Verkeersveiligheidsaudit Fase 1

A27 Houten Hooipolder

Inpassend Ontwerp

| Kenmerk | 15-FLO1504221-VVA-002-v1.0 |

| status: DEFINITIEF CONCEPT versie: 0.18 | | registr.: 401317-S-3-0114 | |

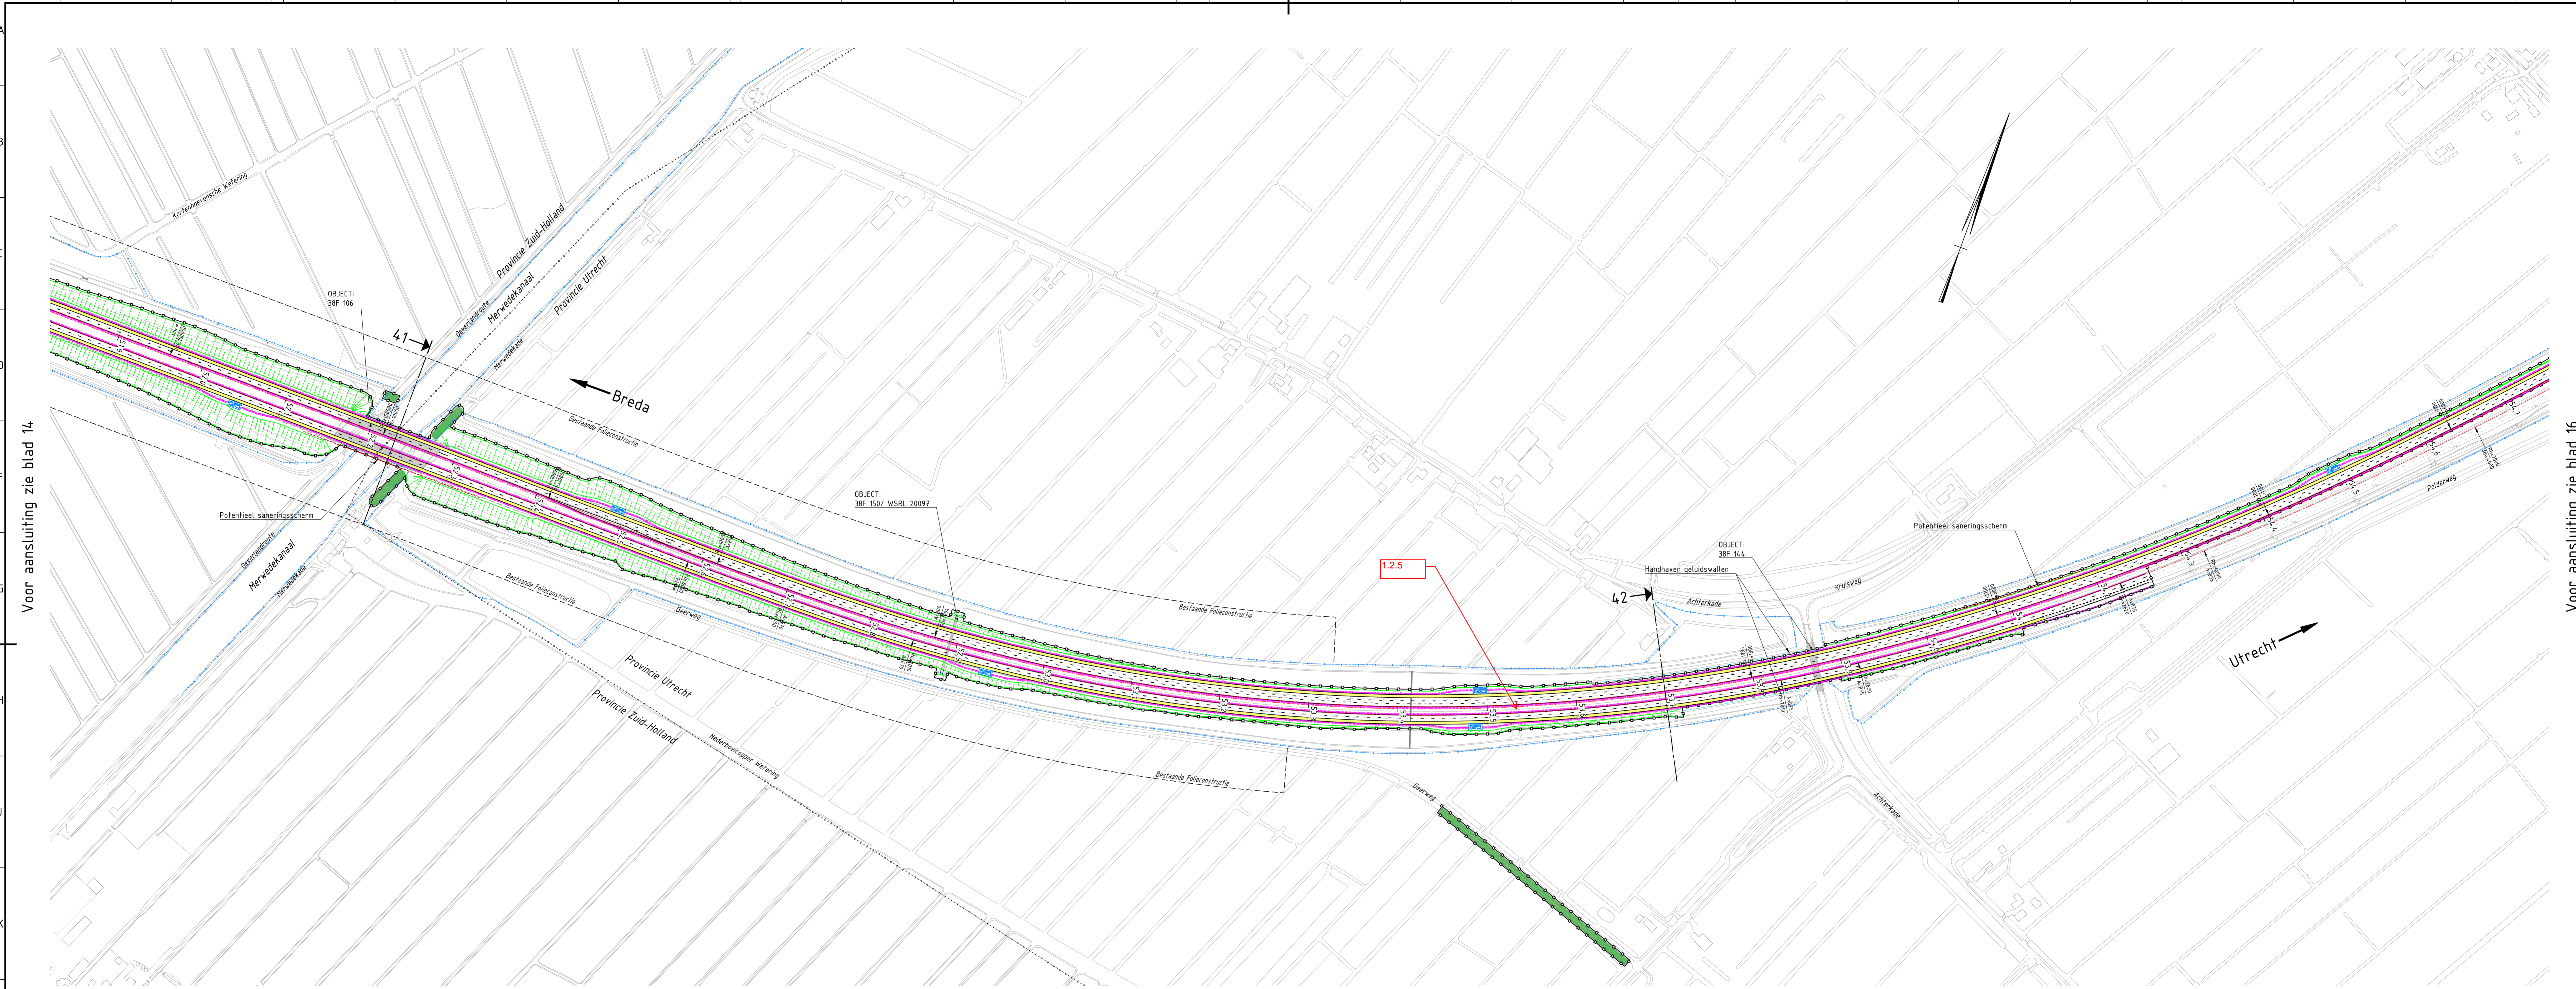
| Tek.nr. | Nr. | Beschrijving van het probleem | Oplossingsrichting | Ernst |
|---------|--------|---|---|-------|
| 0114 | 1.4.13 | De invoegstrook is gelegen in een horizontale boog (R=1.620 m). Invoegen in een horizontale boog is rijtaakverzwarend. In combinatie met een spitsstrook is dit niet gewenst, omdat dan ook rekening moet worden gehouden met wel of geen verkeer aanwezig op de spitsstrook. | Onderzoeken of de invoegstrook kan worden verplaatst. | A |
